## Product Change Notification

KBPC bridges are offered in plastic case only, 10/15/25A version combined to one type

**KBPC2500F ... KBPC2516F, KBPC2500W ... KBPC2516W**
**Silicon-Bridge-Rectifiers  
Silizium-Brückengleichrichter**

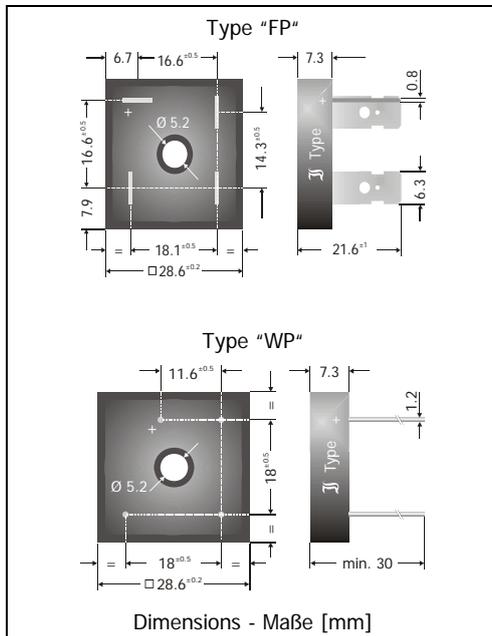
Due to the low request of KBPC bridges in full metal case (index „M“), we are offering those parts effective from October 2007 only in plastic case with metal bottom (index „P“). The version with metal case will be available only on special request. Customers which are currently using the KBPC in metal case should check whether they could switch to the plastic version and change over to it.

Additionally, we will combine the versions KBPC10xx, KBPC15xx and KBPC25xx to one single type, for easier production and logistics. That type will have got the electrical characteristics of the more powerful 25A version and can therefore be used in all of the current applications.

Nominal current Nennstrom	25 A
Alternating input voltage Eingangswchelspannung	35...1000 V
Plastic case with alu bottom Plastikgehäuse mit Alu-Boden	Index "P"
Dimensions Abmessungen	28.6 x 28.6 x 7.3 [mm]
Weight approx. Gewicht ca.	17 g
Compound has classification UL94V-0 Vergussmasse nach UL94V-0 klassifiziert	
Standard packaging bulk Standard Lieferform lose im Karton
